RESPUESTA A PRIMERA SOLICITUD DE ACLARACIÓN AL ESTUDIO DE IMPACTO AMBIENTAL CATEGORÍA 2

PROYECTO: ESTUDIO, DISEÑO, CONSTRUCCIÓN Y FINANCIAMIENTO DEL
CAMINO SAN JOSÉ – CALIDONIA – PLATANARES – PIXVAE

DICEA, S.A.
IRC-040-2004
Ciudad de Panamá

En atención a su nota DEIA-DEEIA-AC-0161-0610-2021, del 06 de octubre de 2021, notificada al MOP el 18 de octubre de 2021, en la cual solicita la primera información aclaratoria al Estudio de Impacto Ambiental (EsIA) Categoría II, titulado "ESTUDIO, DISEÑO, CONSTRUCCIÓN Y FINANCIAMIENTO DEL CAMINO SAN JOSÉ - CALIDONIA - PLATANARES - PIXVAE" a desarrollarse en los corregimientos de Calidonia, Platanares y Pixvae, distritos de Soná y Las Palmas, provincia de Veraguas, tenemos a bien presentar las siguientes respuestas:

ANEXO 1. MAPA DE PROSPECCIÓN

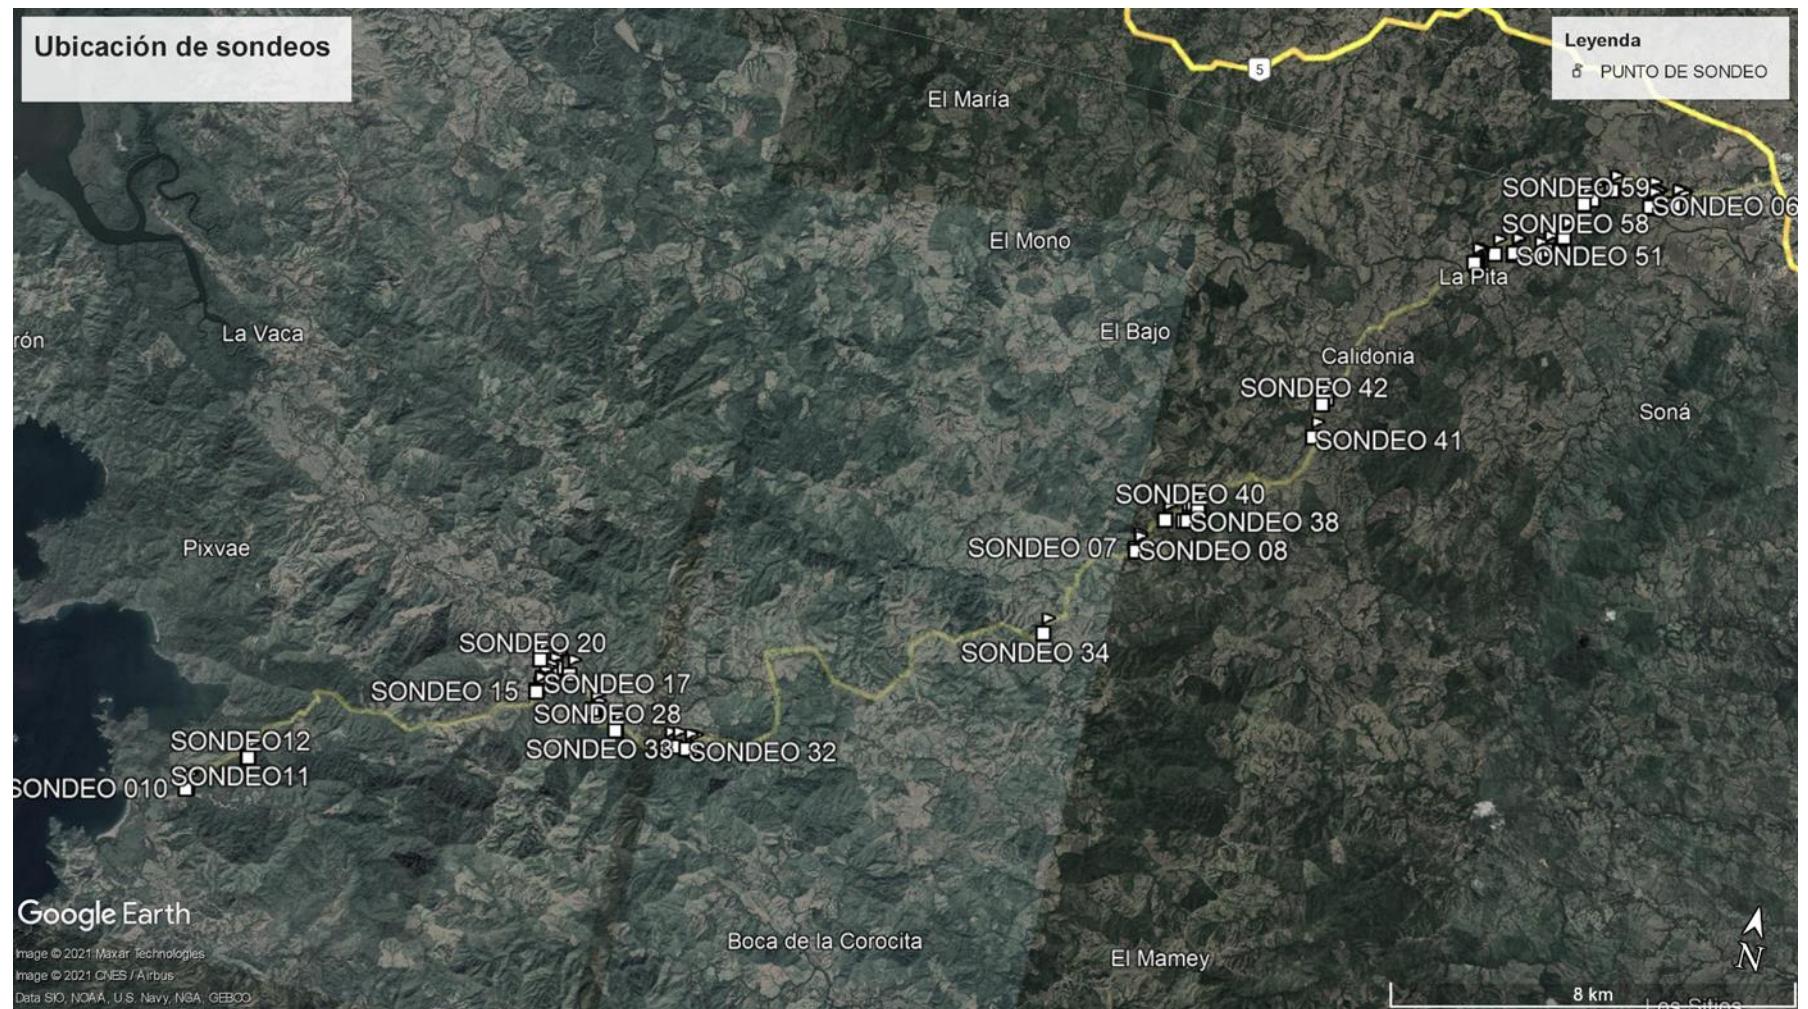
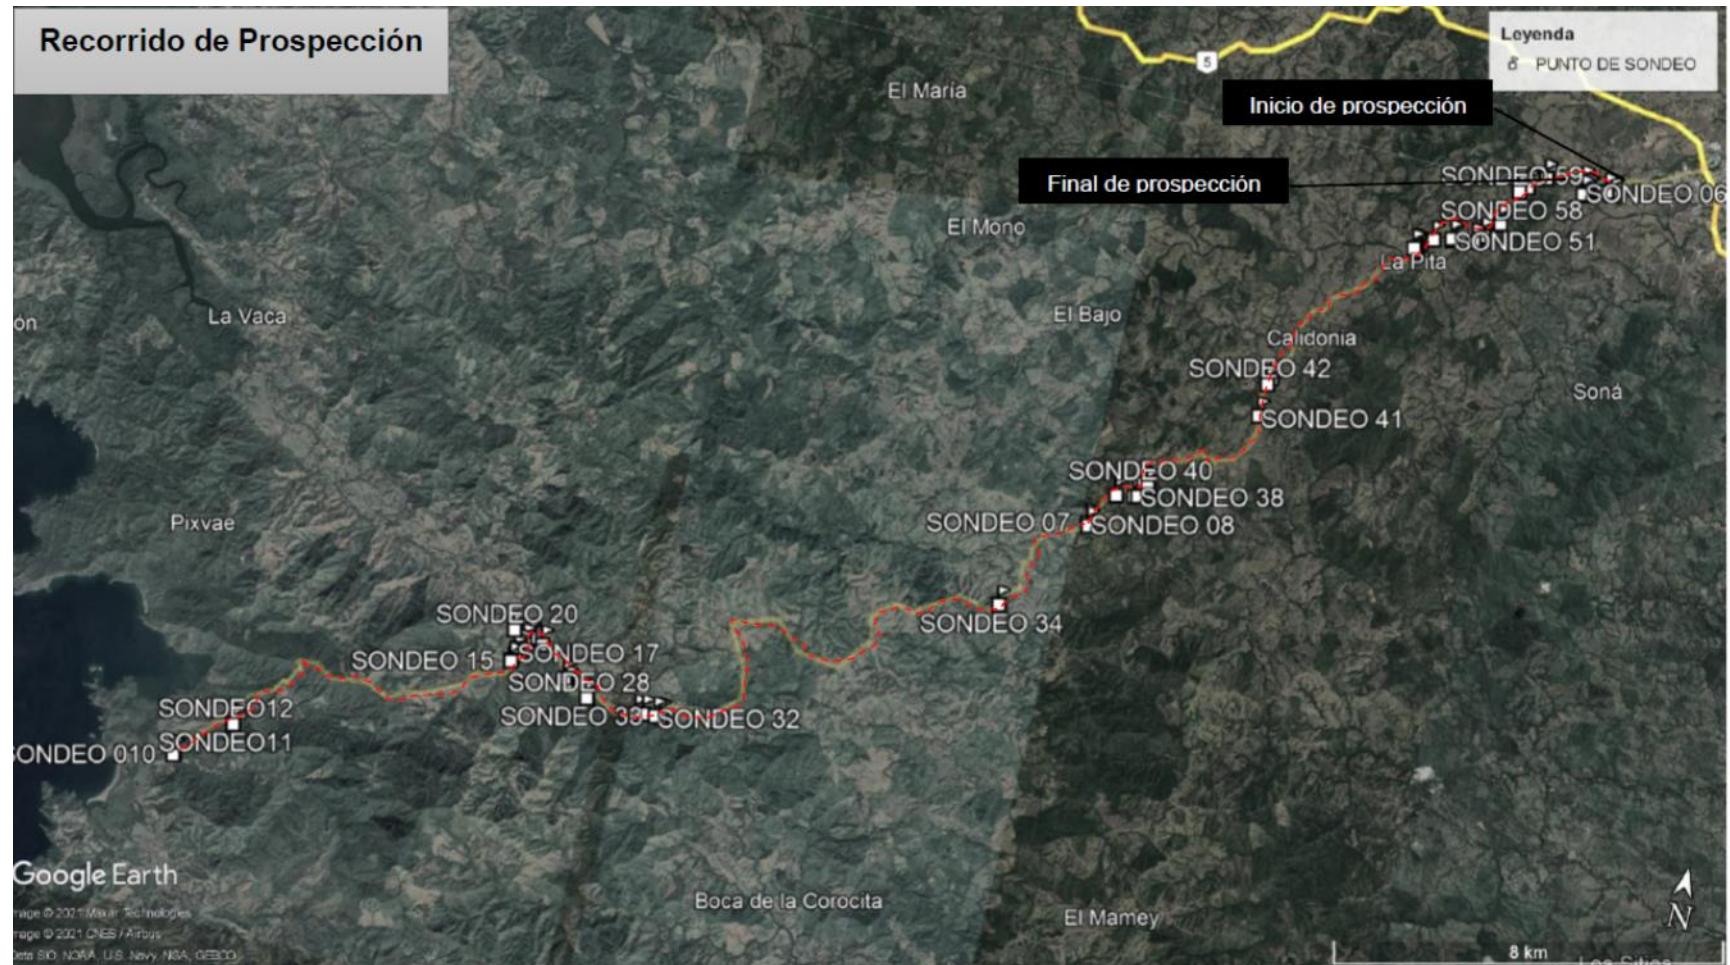
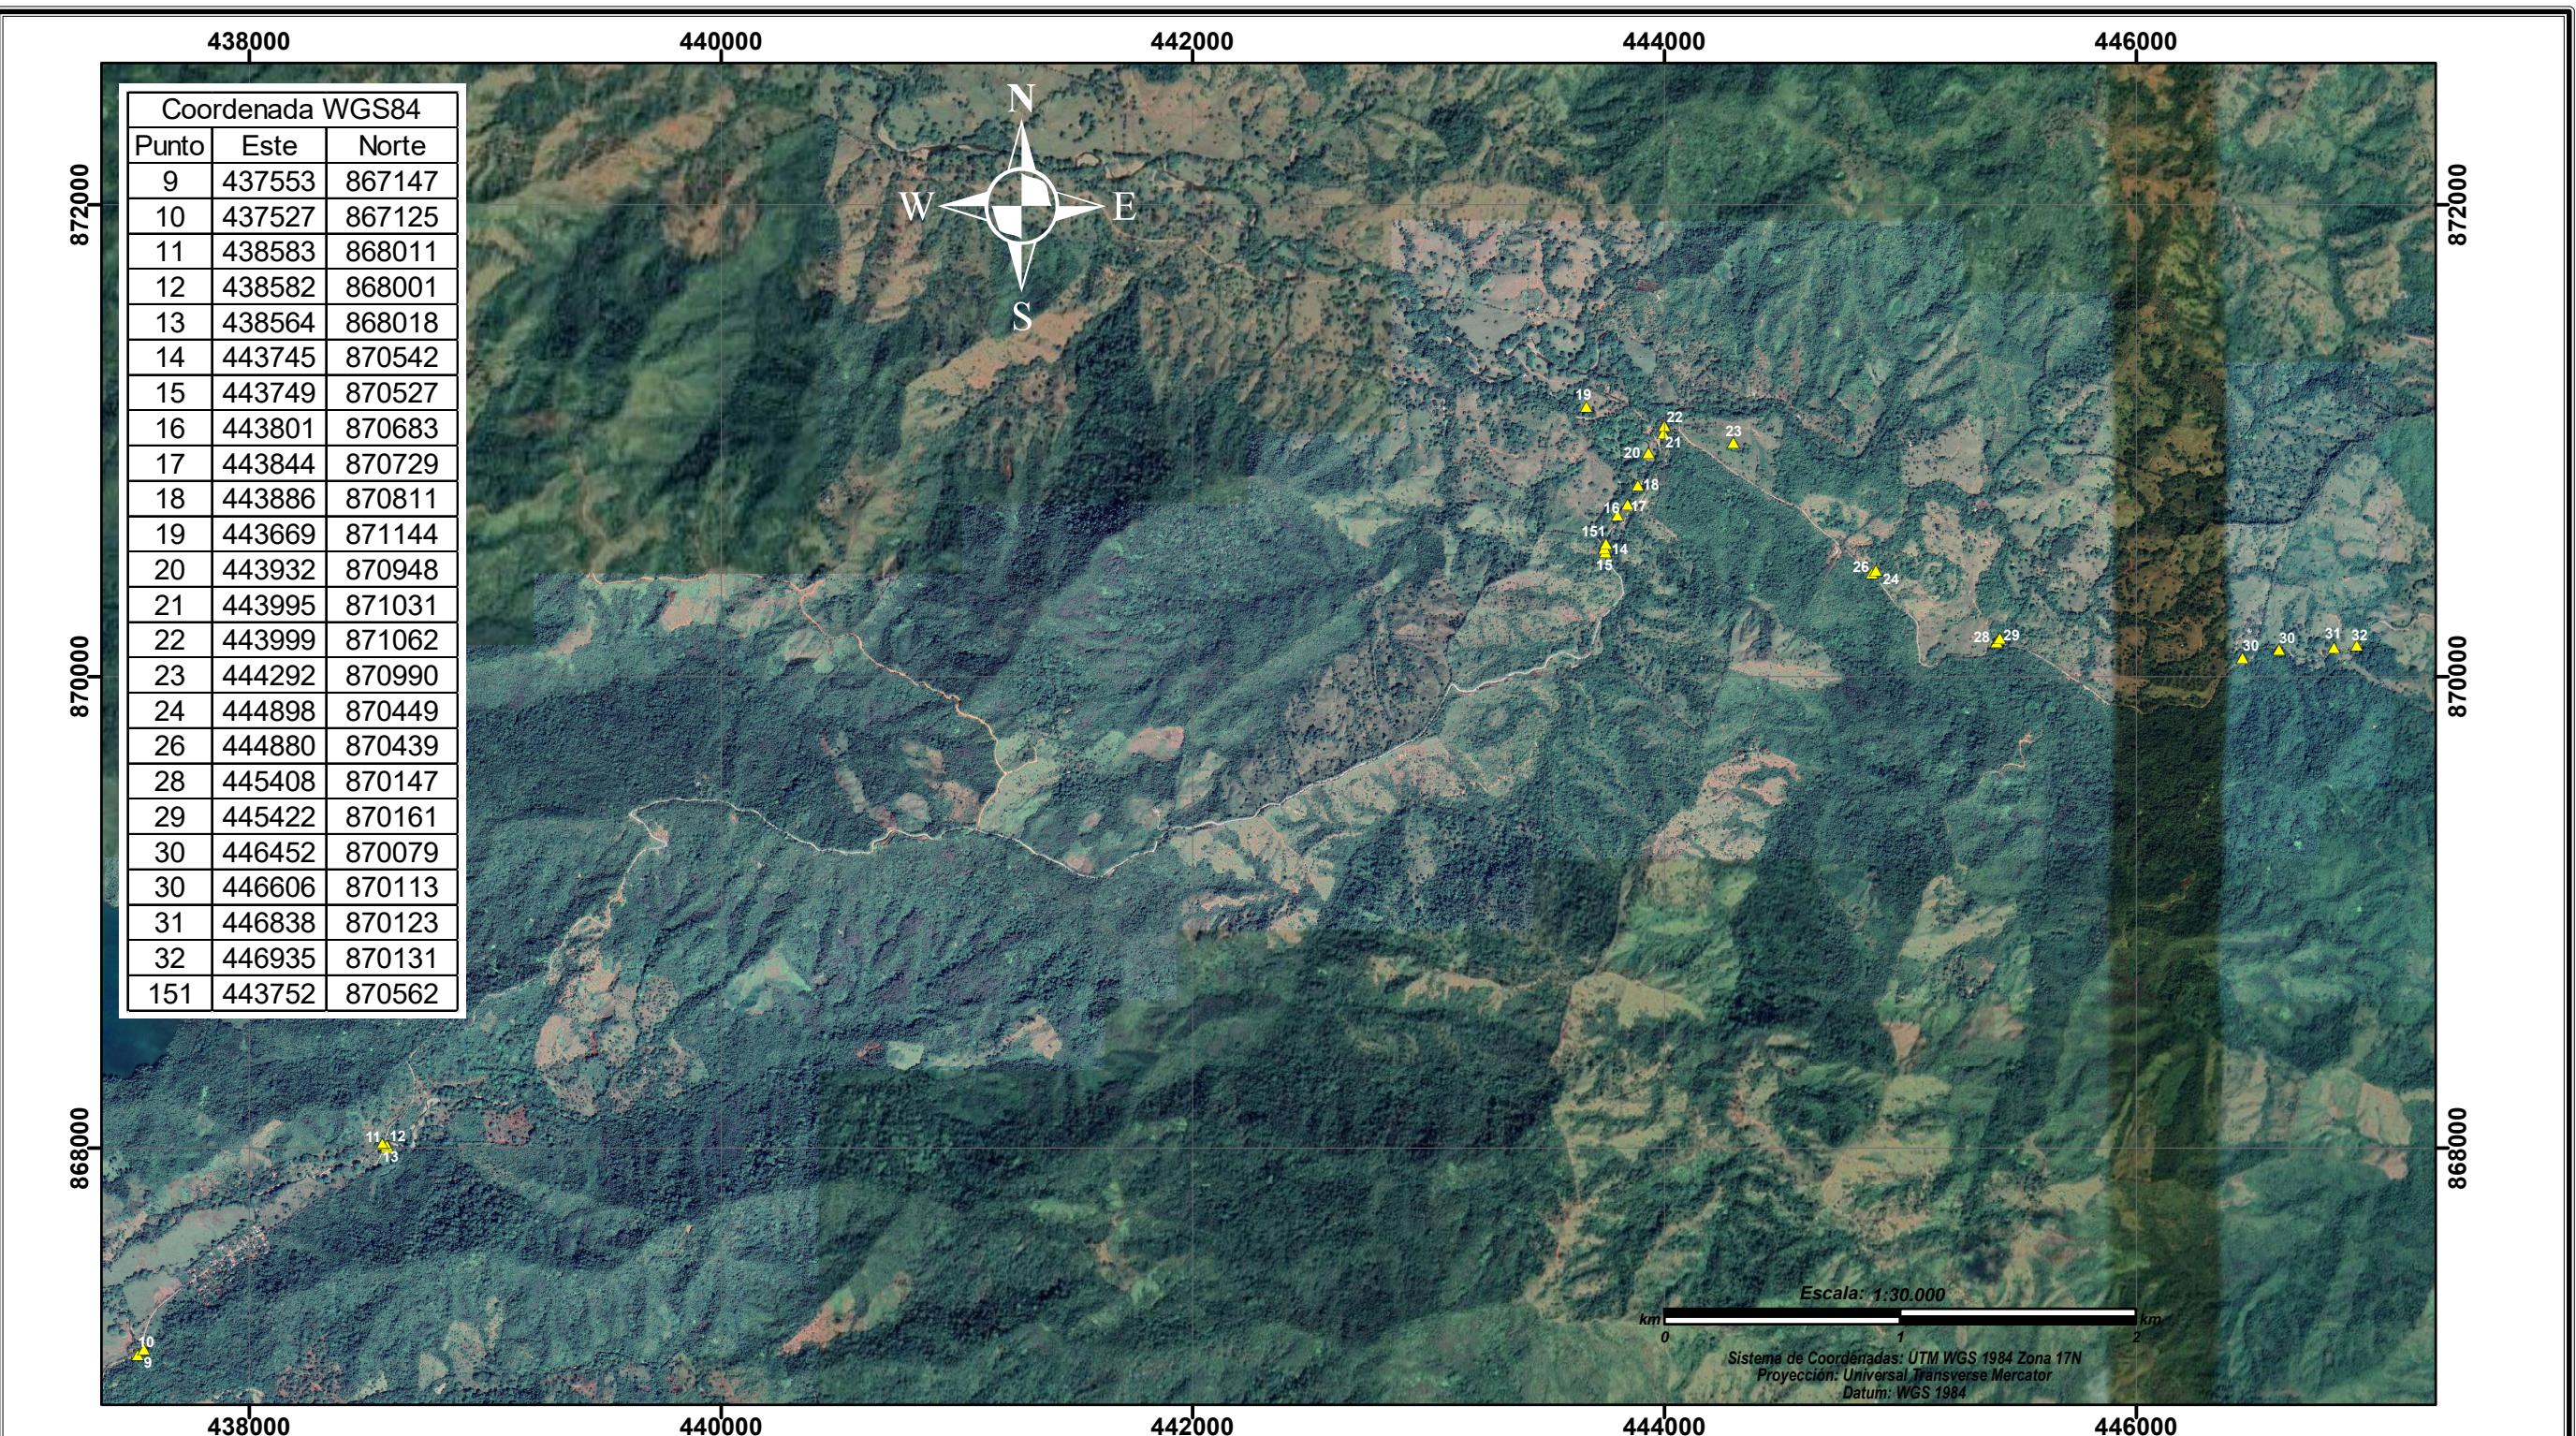
- Realizar prospección arqueológica superficial y sub-superficial en las áreas de construcción de los puentes vehiculares y cajones pluviales, en los 2 botaderos, sitios para extracción de material selecto, áreas de campamento e instalaciones temporales, plantas de trituración, agregados y asfalto.

- Anexar una tabla con las coordenadas UTM de la prospección arqueológica superficial y sub-superficial de las áreas que no fueron evaluadas.
- Señalar en un plano a escala y georeferenciado del proyecto, las áreas cubiertas por la prospección arqueológica superficial (recorrido) y subsuperficial (puntos de sondeos) las cuales no se evaluaron.

La prospección se inició en el área de San José, se realizaron un par de sondeos aproximadamente a la mitad del tramo (Sondeo 08) y se avanzó hasta el final del tramo en Pixvae desde donde se continuó la prospección de retorno hacia San José a partir del Sondeo 10 hasta el 64.
